INFORME DE VISITA DE CONTROL
N° 011-2021-OCI/0262-SVC

**VISITA DE CONTROL AL
SERVICIO DE AGUA POTABLE Y ALCANTARILLADO DE
LIMA – SEDAPAL
EL AGUSTINO - LIMA - LIMA**

**“A LOS TRABAJOS QUE SE EJECUTAN PARA EL
RESTABLECIMIENTO TOTAL DE LOS SERVICIOS DE AGUA
POTABLE Y ALCANTARILLADO A LA POBLACIÓN DE SAN
JUAN DE LURIGANCHO, RACIONADOS POR LA OBSTRUCCIÓN
DEL COLECTOR CANTOGRANDE, EN EL TRAMO PIRAMIDE
DEL SOL, OCURRIDO EL 4 DE SETIEMBRE DE 2021.”**

**PERÍODO DE EVALUACIÓN:
DEL 14 AL 20 DE SETIEMBRE DE 2021
TOMO I DE I**

Imagen n.º 3
Esquema de la ubicación de las estaciones de bombeo de aguas residuales en el marco del sistema de contingencia de Sedapal y vertedero B-4

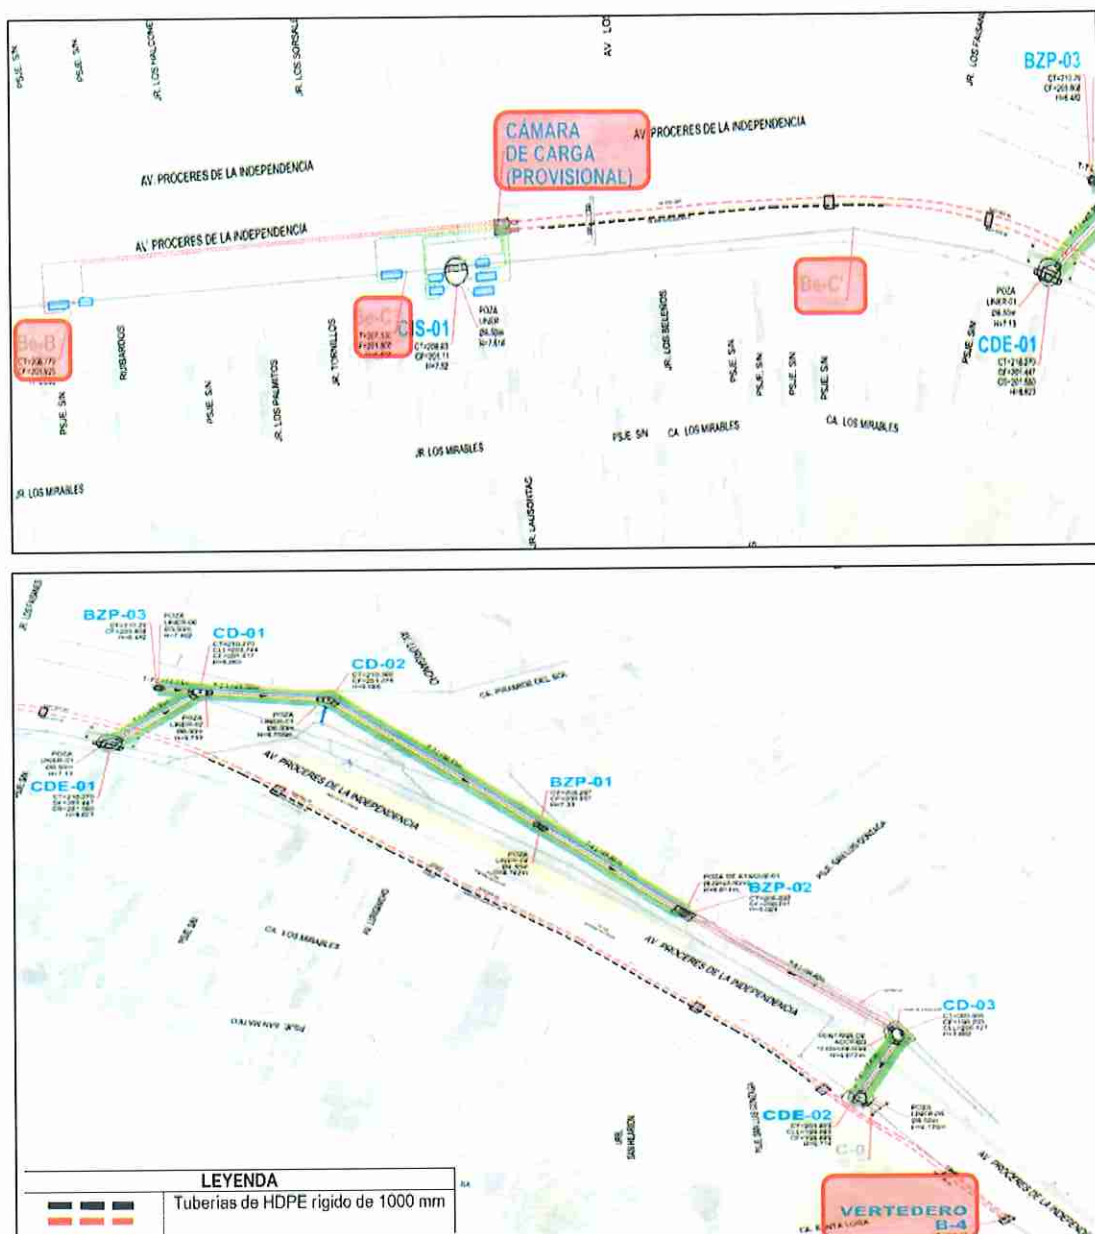
Al respecto, durante la visita realizada el 8 de setiembre, se evidenció la existencia de tres estaciones de bombeo ubicadas en los buzones del colector primario Canto Grande (Be-B, Be-C, Be-C'), las cuales estaban operando e impulsaban las aguas residuales hacia la cámara de carga provisional, desde donde por gravedad el agua residual era conducida a través de dos tuberías de HDPE hacia el vertedero B-4, ubicado sobre un buzón del colector primario Canto Grande (ver imagen n.º 3).

En base a los hechos expuestos, se da cuenta que el Plan de Contingencia de Sedapal, el cual incluye un sistema de emergencia de bombeo de aguas residuales conformado por seis (06) bombas, tienen en conjunto una capacidad instalada de 2580 lps, teniendo en cuenta que el caudal que trasladaba el colector era aproximadamente 2500 lps (año 2019). Considerando el escenario actual, según reportes plasmados en los registros de caudales máximos que sustentan la memoria descriptiva de la prestación adicional de obra n.º 05, presenta valores mayores a 2580 lps e inclusive picos de hasta 3190 lps. De esta manera, ante un aumento intempestivo del nivel de aguas residuales, el sistema de bombeo existente presentaría limitaciones, debido a que no tiene la capacidad para evacuar el total de aguas residuales que se presente en dicho contexto, con lo

cual no se podría evitar aniegos de aguas residuales, lo que representa un riesgo a la salud de la población expuesta y al medio ambiente.

Imagen n.º 4
Reubicación Colector Primario Canto Grande – Estación Pirámide del Sol del Metro Lima

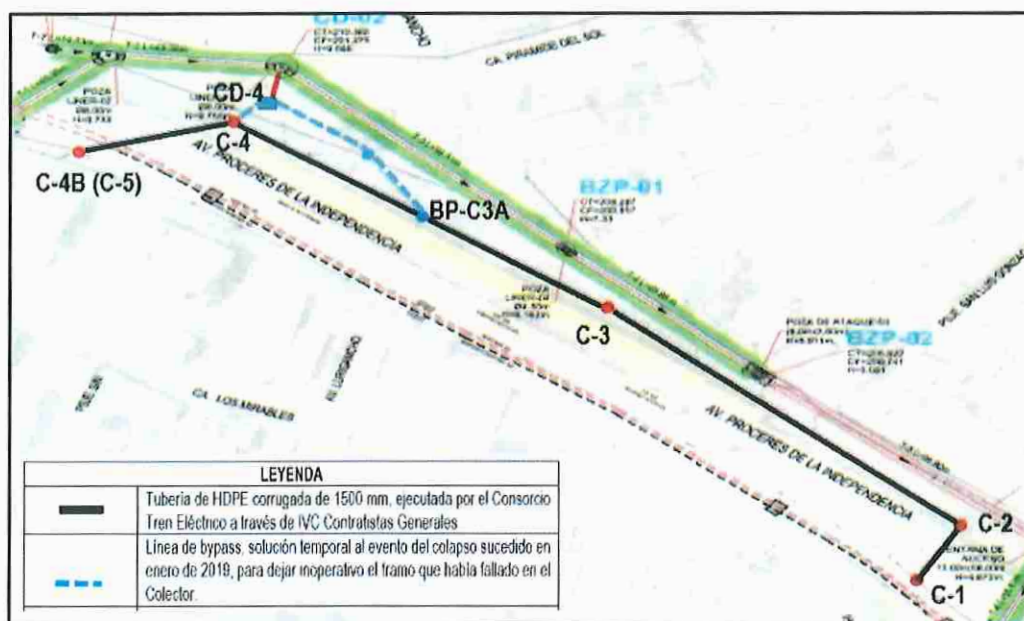
Cabe indicar que, en el tramo C4-C3, en enero del 2019, ocurrió una falla en el colector generando un aniego de aguas residuales de grandes proporciones afectando a los pobladores de la Av. Los Tusílagos cruce con la Av. Próceres de la Independencia, Urb. Las Violetas, distrito San Juan de Lurigancho, además del corte del agua potable en gran parte del citado distrito.

Estado de los tramos del colector Canto Grande a través de inspecciones televisivas

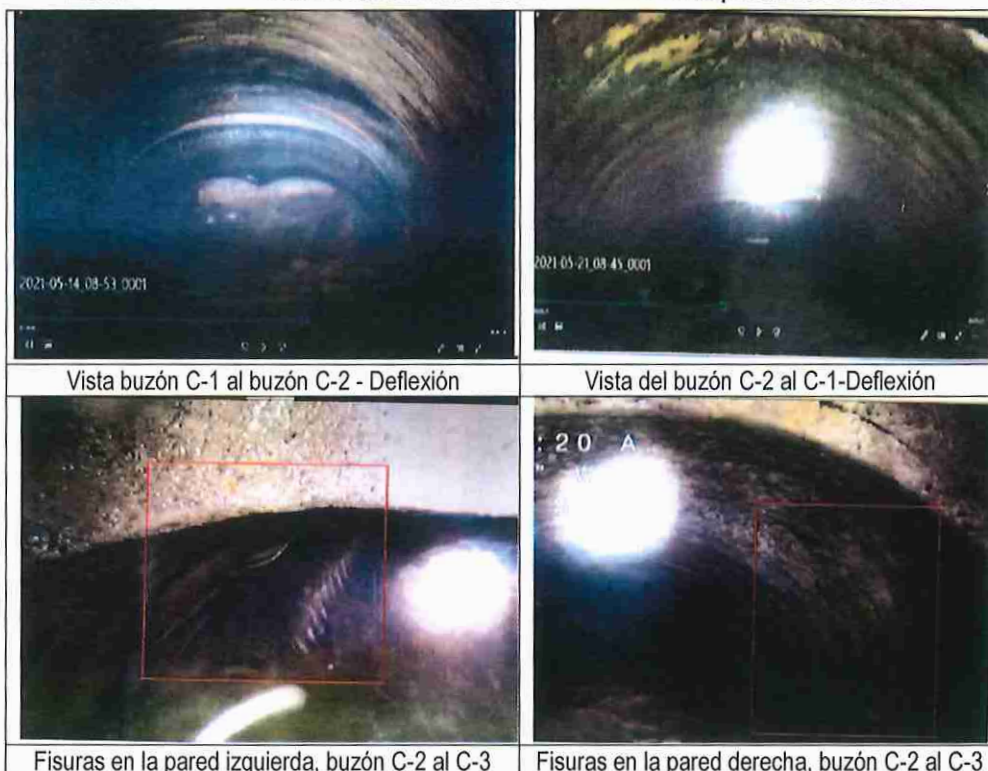
Sedapal a través de memorando n.º 445-2021-GGAR de 23 de setiembre de 2021, que adjunta el memorando n.º 1522-2021-ERPrim de la misma fecha, remite diversa información entre otros, en su anexo del ítem 1, adjunta informes de inspecciones televisivas realizadas en el año 2021, como seguimiento a los tramos reubicados del colector primario Canto Grande en la estación Pirámide del Sol, los que dan cuenta de forma periódica de la deflexión de la tubería HDPE de 1500 mm en el tramo C-1 y C-2, el asentamiento de 28,5 cm del pavimento en dicho tramo medido el 19 de setiembre de 2021, así como de fisuras en la pared izquierda y derecha en el tramo C-2 y C-3. A continuación, se muestran imágenes del estado de dichos tramos de la tubería en base a las inspecciones televisivas realizadas por Sedapal que son parte de dichos informes.

Al respecto, de las deflexiones y fisuras que presenta la tubería HDPE corrugada de 1500 mm, debemos señalar, con base a la evidencia mostrada en diversos informes de inspección televisiva, así como a bibliografía especializada, en particular el estudio realizado por la Universidad de Texas – Arlington, denominado: “Evaluación del desempeño estructural de tuberías de HDPE”, de noviembre de 2010¹⁴, el cual identifica diversos tipos de deformación estructural sobre tuberías HDPE corrugadas instaladas (Imagen n.º 7). Sobre el particular existe una congruencia de las deformaciones en la tubería del colector primario Canto Grande con los tipos de deformación indicados en el estudio, en particular: la curvatura inversa¹⁵ y crecimiento del corrugado¹⁶, conforme se muestra en las imágenes n.ºs 7 y 8.

Imagen n.º 9
Incidencias sobre la tubería HDPE de 1500 mm corrugada del colector primario Canto Grande

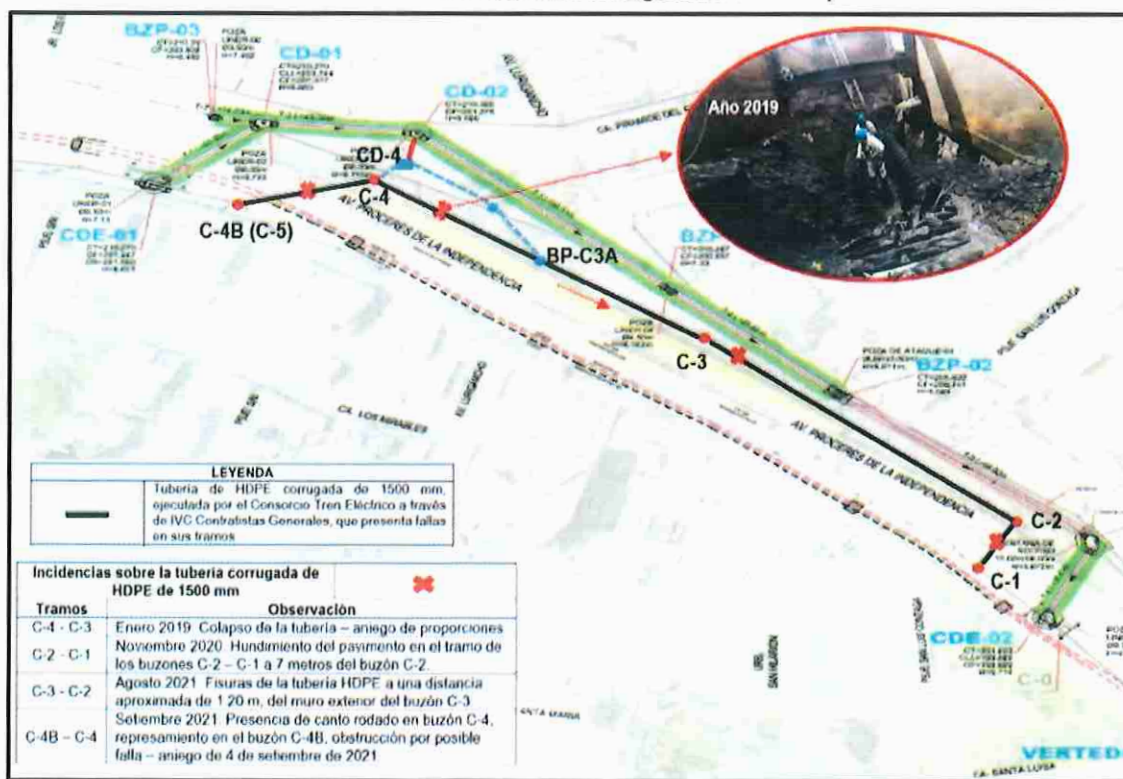
En la imagen n.º 9 se identifica el tramo reubicado del colector primario Canto Grande en la Estación Pirámide del Sol, que ha presentado fallas en diversos tramos a partir del 2019.

Las evidencias mostradas dan cuenta que la tubería del colector primario Canto Grande, en los tramos que está operando actualmente (tramos C-3 – C-2 – C-1) muestra diversos tipos de deformación y fisuras, advertidas con las inspecciones televisivas y que están conceptualizadas en la bibliografía especializada, siendo que las diferentes condiciones de carga, así como las condiciones de relleno y compactación, entre otros aspectos, permite visualizar distintos tipos de comportamiento de deformación en las tuberías, que podrían conllevar a una deformación excesiva y aparición de grietas en la tubería¹⁷.

Esquema N°1: Trabajos realizados para poner en marcha el Colector Canto Grande antes los eventos sucedidos el 4 de septiembre de 2021

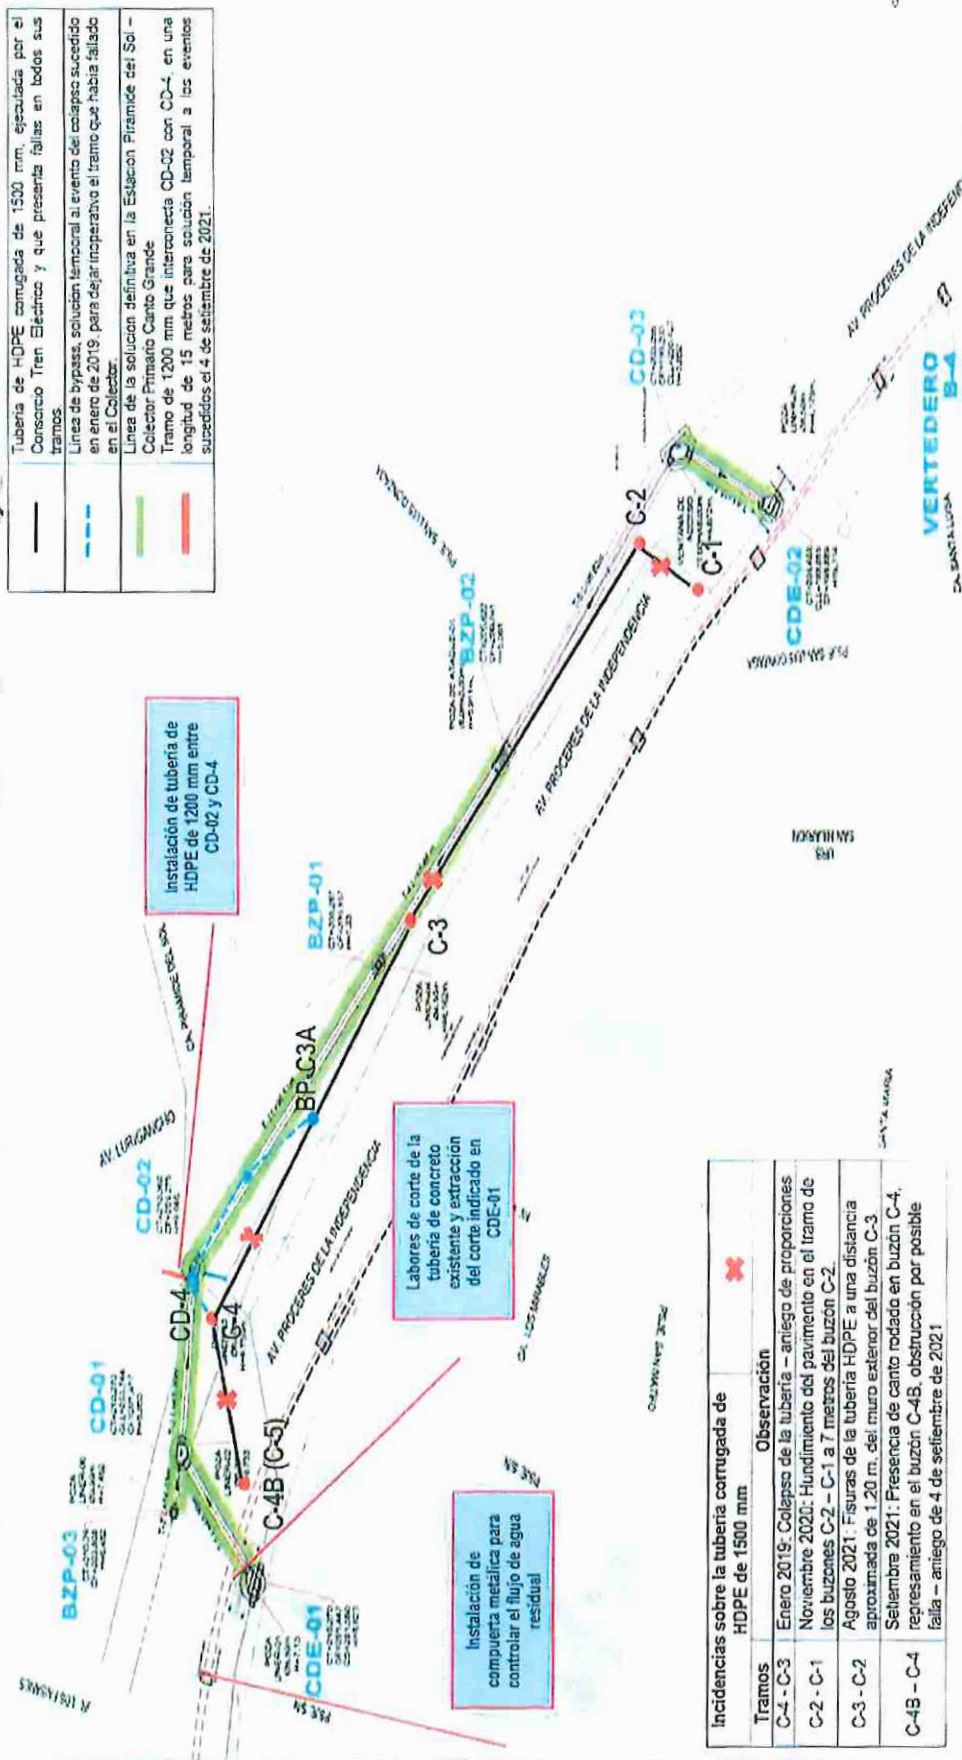
—	Tubería de HDPE corrugada de 1500 mm, ejecutada por el Consorcio Tren Eléctrico y que presenta fallas en todos sus tramos
---	Línea de bypass, solución temporal al evento de colapso sucedido en enero de 2019, para dejar inoperativo el tramo que había fallado en el Colector.
—	Línea de la solución definitiva en la Estación Pirámide del Sol - Colector Primario Canto Grande
—	Tramo de 1200 mm que interconecta CD-02 con CD-4, en una longitud de 15 metros para solución temporal a los eventos sucedidos el 4 de septiembre de 2021.

Tramos	Observación
C-4 - C-3	Enero 2019: Colapso de la tubería - aniego de proporciones
C-2 - C-1	Noviembre 2020: Hundimiento del pavimento en el tramo de los buzones C-2 - C-1 a 7 metros del buzón C-2
C-3 - C-2	Agosto 2021: Fisuras de la tubería HDPE a una distancia aproximada de 1.20 m. del muro exterior del buzón C-3
C-4B - C-4	Septiembre 2021: Presencia de canto rodado en buzón C-4, represamiento en el buzón C-4B, obstrucción por posible falla - aniego de 4 de septiembre de 2021
